Addendum

Dossier de demande de permis d'urbanisme - Rapport d'incidences

Compléments à l'avis de réception de dossier incomplet

Organisation et conception d'une situation de mobilité provisoire pour les véhicules de transport publics (bus), durant les premières phases de chantier du projet NOR (ex-CCN)

« Schéma du plan de circulation existant avec les voiries où le projet réduit le nombre de bandes (Les flèches rouges indiquent le sens de circulation où les voiries sont réduites)

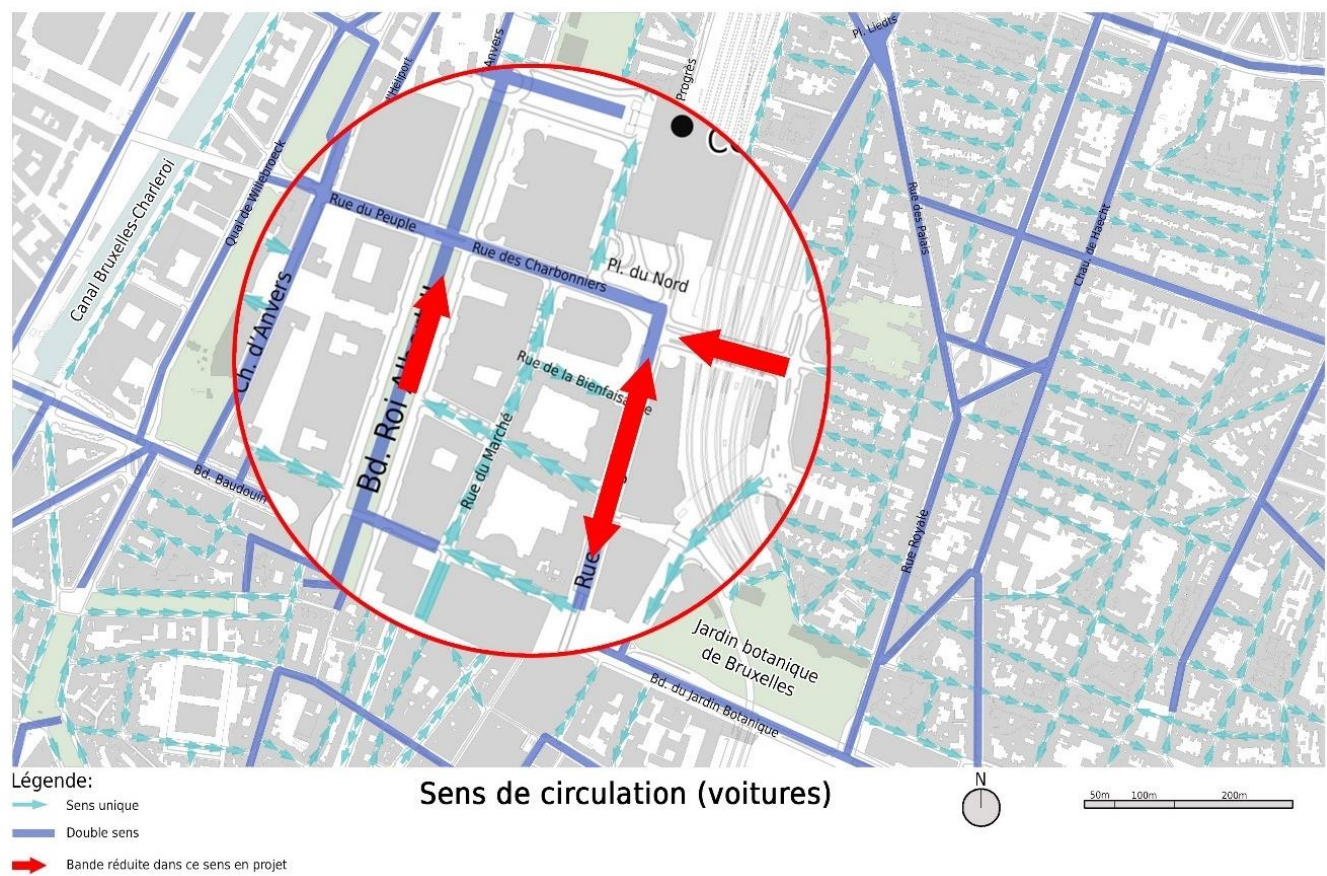
■ « 4.4.2.4 la circulation automobile » (p.40) : illustrer par un schéma le plan de circulation existante de la l’aire géographique étudiée ; estimer les flux, notamment sur les voiries où le projet réduit le nombre de bandes ;

Estimation des flux sur les bandes réduites en projet :

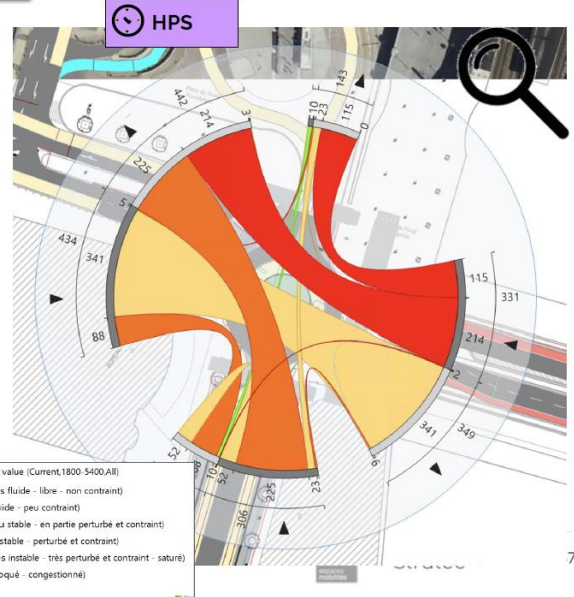
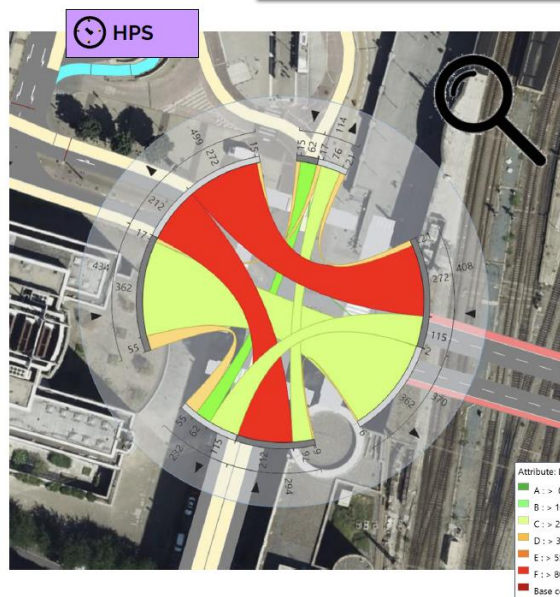
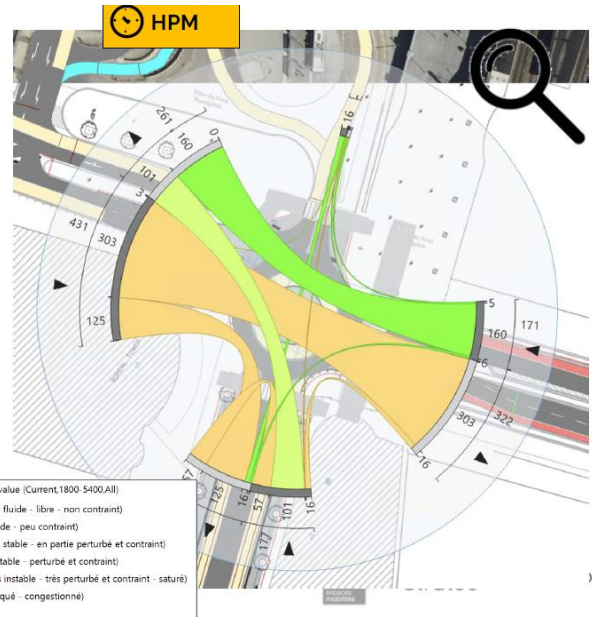
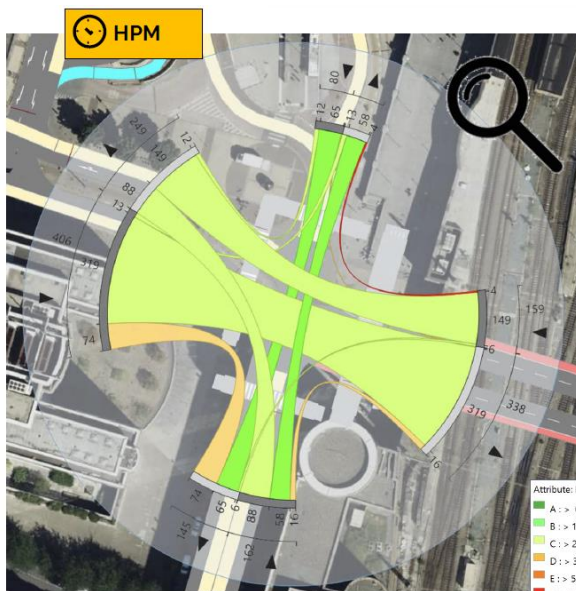
- pour chaque mode de déplacement, présenter les changements induits par le projet au niveau des itinéraires et des flux de circulation ; présenter et décrire dans le présent rapport les micro-simulations réalisées ;

En projet les changements d'itinéraires pour les piétons concernent les cheminements jusqu'aux arrêts déplacés, détaillé au point ci-dessous (point 4.4.4.1). Ils auront également le choix de pouvoir passer sous le tunnel place du Nord des deux côtés (actuellement seul un trottoir, d'un des deux côtés, existe). Pour les bus les changements sont représentés comme suit :

Pour les voitures, le seul changement est le changement de sens de circulation rue du Marché dans la dernière section, après le croisement avec la rue de la Bienfaisance. Cela implique que les automobilistes voulant rejoindre directement la rue des Charbonniers depuis la rue du Marché devront la rejoindre en faisant le tour du bloc par la rue du Progrès. Pas de changements d'itinéraires pour les cyclistes.

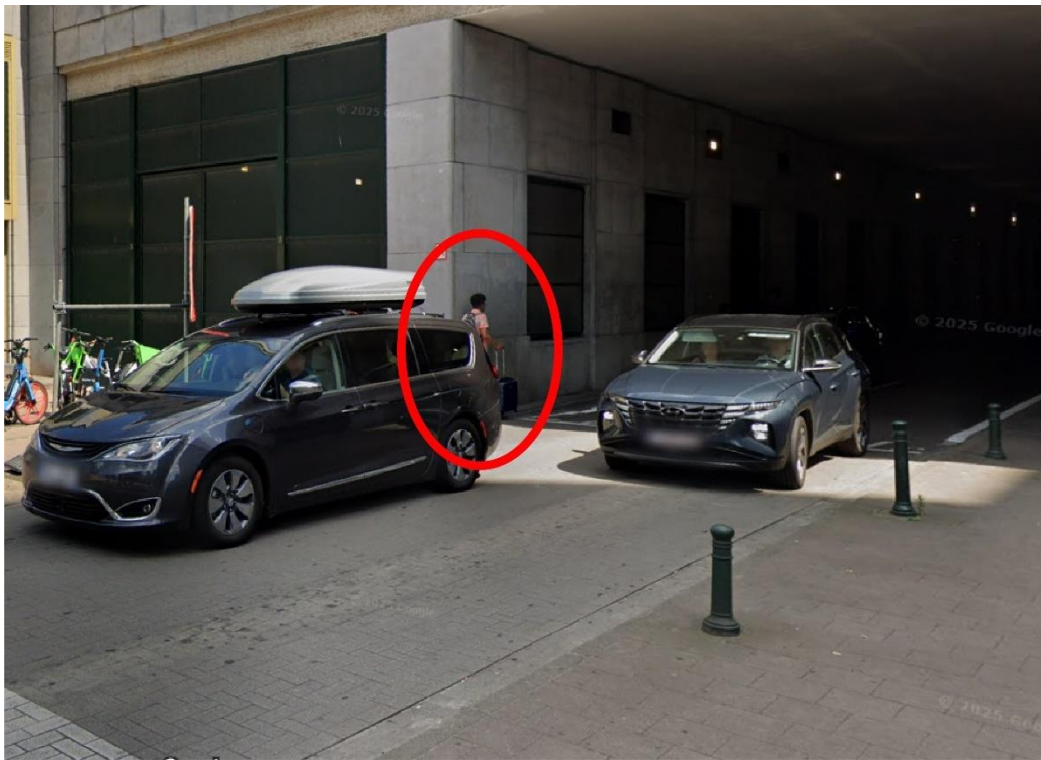
- *présenter l'impact du futur chantier « CCN-Développement » sur les itinéraires principaux, pour les différents modes ;*

Voici une synthèse, pour toutes les phases, concernant les impacts du futur chantier « CCN-Développement » sur les itinéraires principaux pour les différents modes tel qu'initialement prévu dans le rapport d'incidence environnemental du projet :

- Modification progressive des cheminements d'accès aux arrêts de bus STIB et De Lijn (ex. arrêts déplacés vers rue du Progrès ou boulevard Albert II).
- Piétons doivent adapter leurs itinéraires vers ces nouveaux arrêts, parfois avec traversée de zones de circulation automobile ou bus.

-  Espace piéton situation existante
 Espace piéton supplémentaire situation projetée

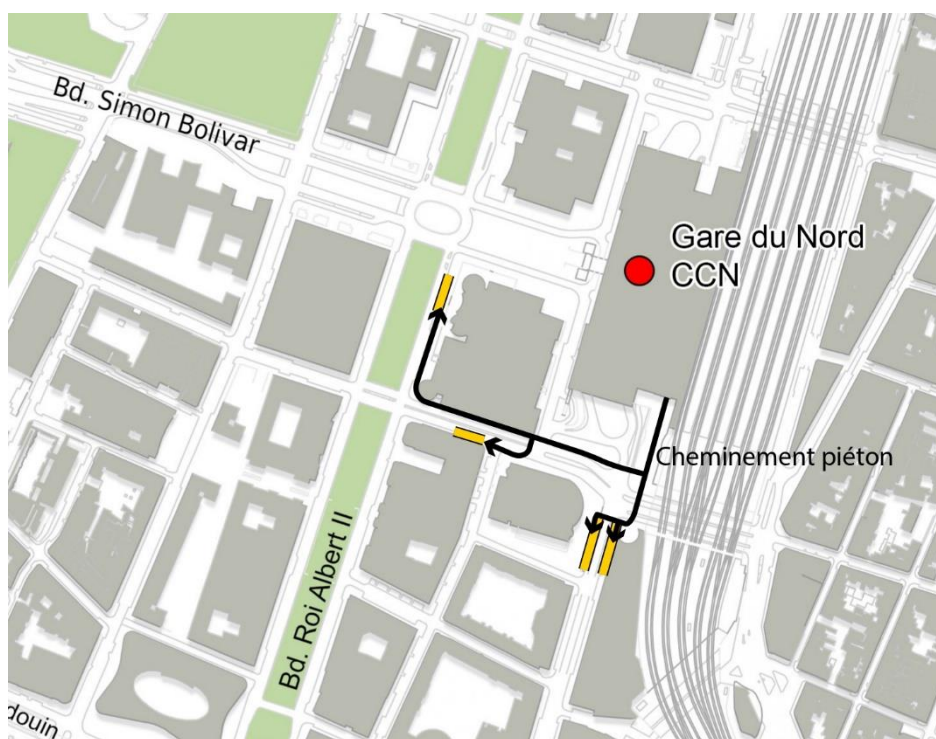
- *objectiver l'amélioration de confort du projet au niveau des tunnels (sans changement de hauteur de bordure et de matériau) ; le stationnement de bus (plus haut et plus large) créant un plus grand masque de visibilité augmente potentiellement le risque de conflit entre usagers, comment le projet a-t-il pris en compte cette donnée et réduit cette incidence ?*

Actuellement beaucoup d'usagers quittant la gare par la rampe d'accès sur le côté est de la place Nord, tournent directement à gauche sans prendre le temps de traverser pour rejoindre l'unique trottoir passant sous le tunnel. Ils longent la voirie malgré l'absence de trottoir, sur une toute petite bordure. En vue des flux piétons présenté au point 4.4.2.0 et de l'usage actuel par des cheminements « clandestins », créer un trottoir supplémentaire de ce côté du tunnel améliorera inévitablement le confort et la sécurité de la circulation piétonne.

Pour ce qui est du stationnement bus prévu sur la rue du progrès et créant un plus grand masque de visibilité, plusieurs mesures ont été intégrées dans la conception pour réduire cette incidence et limiter les risques de conflits entre usagers :

- Recul du passage piéton : La traversée piétonne au sud a été décalée de l'arrêt de bus, à une distance suffisante pour dégager le champ visuel entre les conducteurs et les piétons (+/- 3 mètres). Les bandes du passage ont également été élargies d'1 mètre supplémentaire.

- Un espace libre (zone de dégagement visuel) a été prévu entre le bus à l'arrêt et le début du passage piéton ou du croisement. Cela permet de maintenir une visibilité transversale.

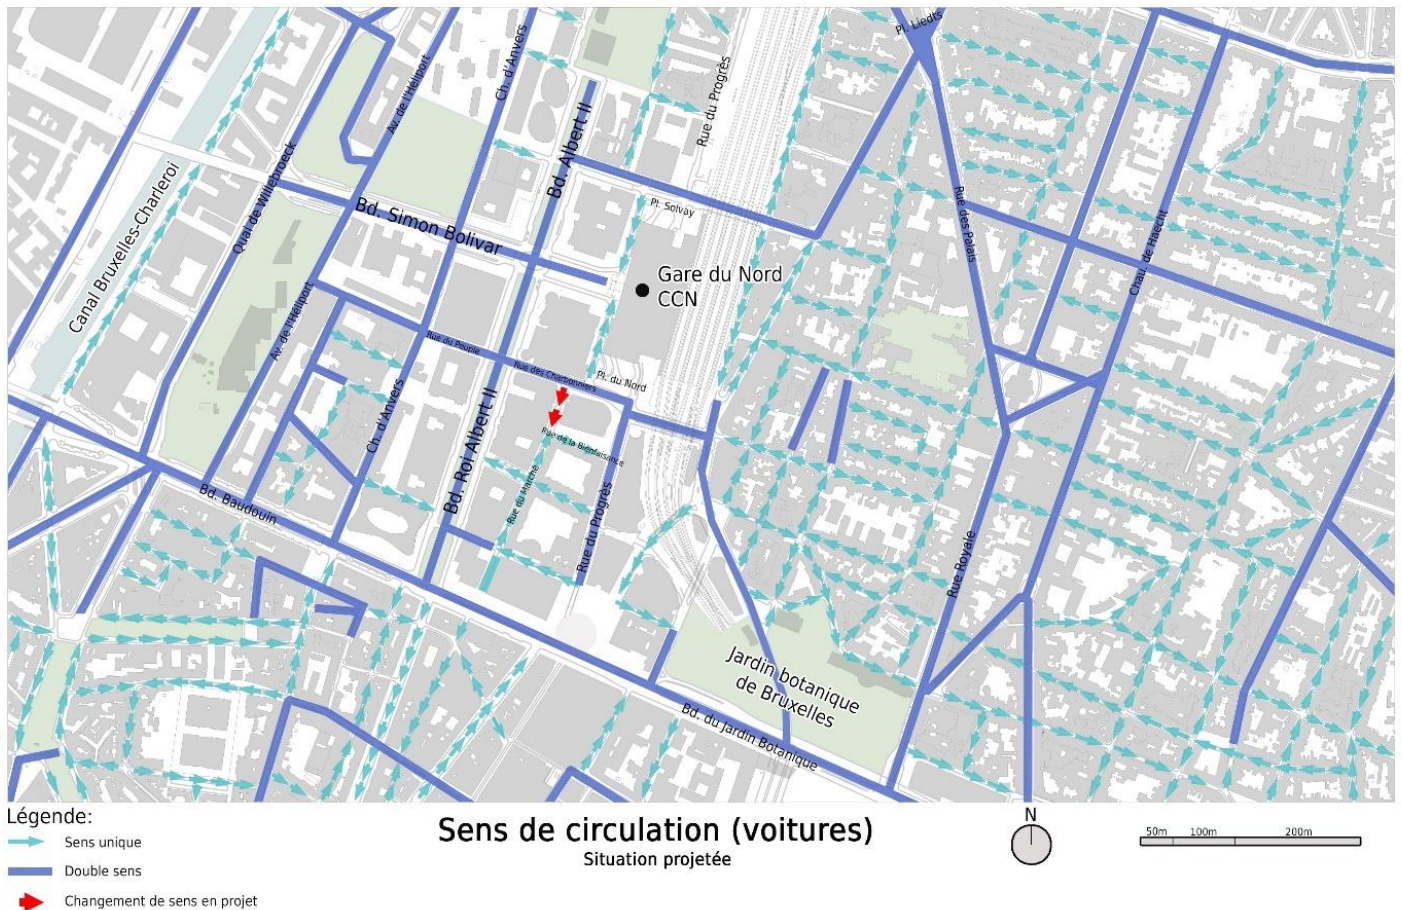
- les arrêts de transport en commun de la rue du Progrès sont-ils conformes aux règlements ?

Les arrêts sont tous conformes aux réglementations en région bruxelloise et respectent les normes concernant les dimensions minimales, l'accessibilité, la sécurité, le confort, les matériaux et les équipements essentiels propre aux arrêts de bus.
